OGGETTO: OSSERVAZIONI al Progetto di Aumento della capacità di rigassificazione
Terminale GNL Adriatic LNG di Porto Viro da 8 a 9 miliardi di Sm³/anno. ID_VIP 5960.

ENTE PARCO NATURALE REGIONALE DEL DELTA DEL PO

Figura 1.1: Localizzazione del Terminale

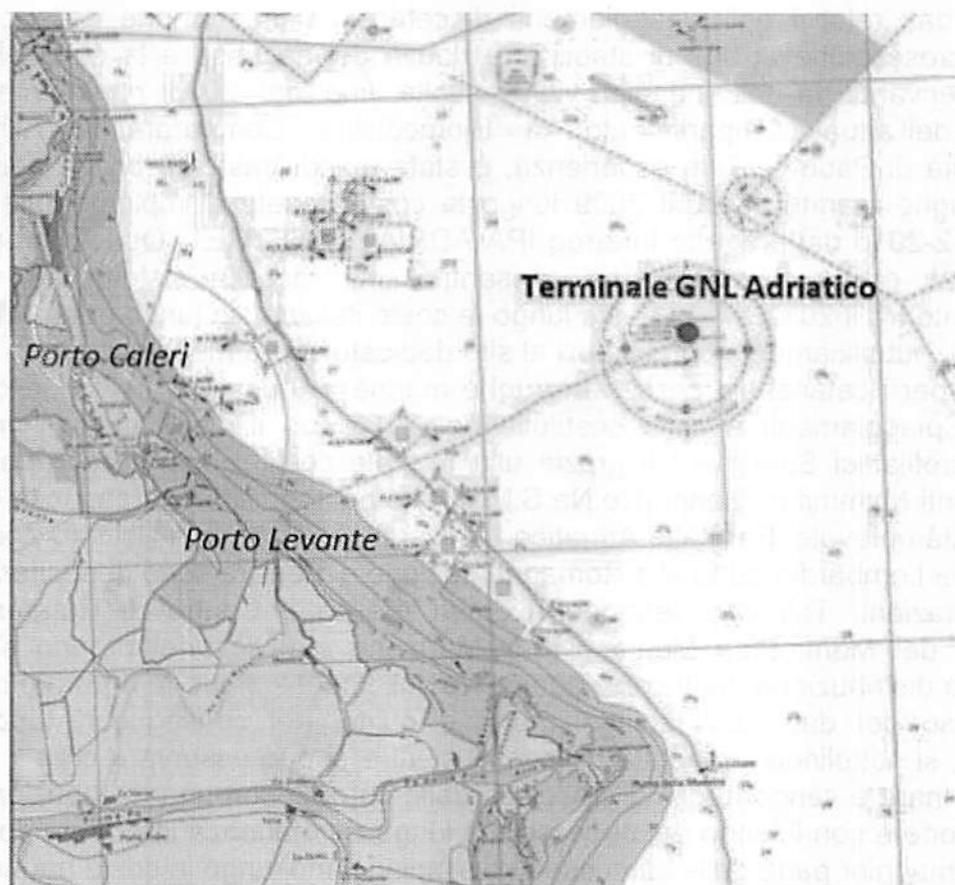
L'ampliamento dell'impianto esistente comporterà un notevole aumento del traffico marittimo di gasiere e rimorchiatori per il normale esercizio del terminal. Al fine di prevenire la crescita e la proliferazione di microrganismi marini incrostanti nei sistemi di circolazione

dell'acqua di mare, necessari per gli adeguamenti delle temperature di gassificazione, è prevista l'iniezione in soluzione di ipoclorito di sodio (autoprodotta mediante elettroclorazione) nei bacini di presa in quantitativo considerevole. In particolare, il

sistema MGPS (Marine Growth Prevention Sistem) installato permette di ottenere ipoclorito di sodio (NaOCl) e idrogeno (H₂) dall'elettrolisi dell'acqua di mare. Queste ingenti portate di acque di scarico dovranno essere valutate anche in riferimento ai SIC istituiti e presenti alla data della domanda della richiesta. Dovranno essere considerati anche in prospettiva dell'eventuale ampliamento delle aree Sic derivanti dalla necessità di ampliare le aree RETENATURA2000 a seguito della Procedura di infrazione in corso n. 2015/2163 del 2021.
